# **СТАНКИ ЗУБОЗАКРУГЛЯЮЩИЕ**

**НОРМЫ ТОЧНОСТИ**

**ГОСТ 19166—73**

Черт. 2

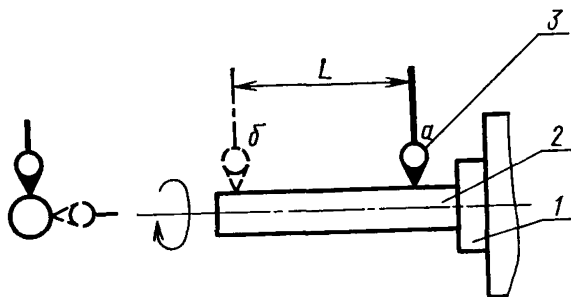
Чертеж 2. Исключить позиции: 1—3.

Метод проверки 1.2 изложить в новой редакции: «Измерение по ГОСТ 22267—76, разд. 15, метод 2 (черт. 2)».

Черт. 3

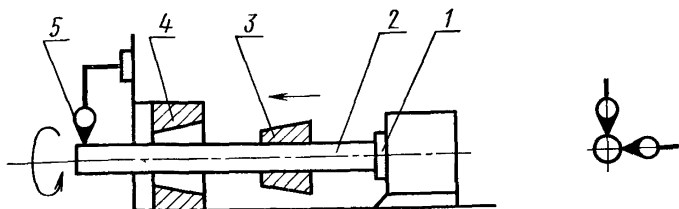
Чертеж 3. Исключить позиции: 1—4.

Метод проверки 1.3 изложить в новой редакции: «Измерение по ГОСТ 22267—76, разд. 17, метод 1 (черт. 3)».

Черт. 5

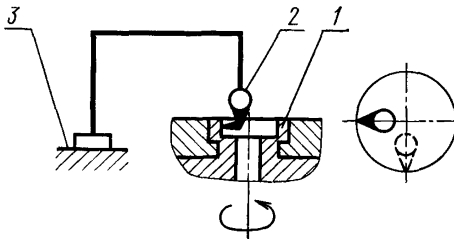
Чертеж 5. Исключить позиции: 1—4.

Метод проверки 1.5 изложить в новой редакции: «Измерение по ГОСТ 22267—76, разд. 15, метод 2 (черт. 5)».

Черт. 7

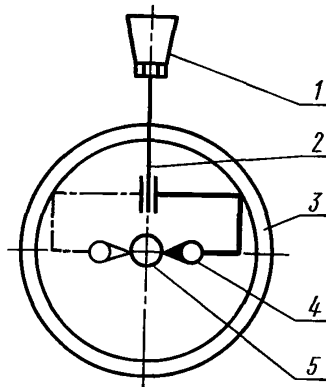
Чертеж 7. Исключить позиции: 1—3.

Метод проверки 1.7 изложить в новой редакции: «Измерение по ГОСТ 22267—76, разд. 18, метод 1 (черт. 7)».

Черт. 8

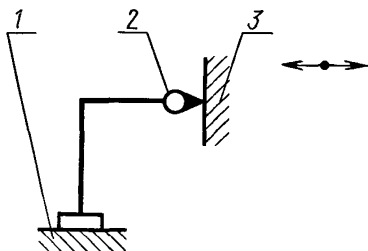
Чертеж 8. Исключить позиции: 1—5.

Метод проверки 1.8 изложить в новой редакции: «Измерение по ГОСТ 22267—76, разд. 12, метод 1 (черт. 8)».

Проверку производят в двух крайних положениях инструментального шпинделя по высоте, а также в крайних переднем и заднем положениях стойки».

Черт. 10

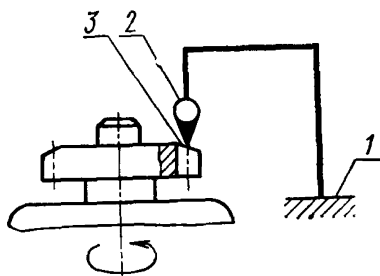
Проверка 2.1. Заменить слова: «Шероховатость поверхности должна соответствовать 5-му классу по ГОСТ 2789—73» на «Параметр шероховатости обработанной поверхности  $Ra \leq 3,2$  мкм по ГОСТ 2789—73»; «на данном станке изделия» на «колеса»; «класса чистоты» на «параметра  $Ra$  шероховатости обработанной»;
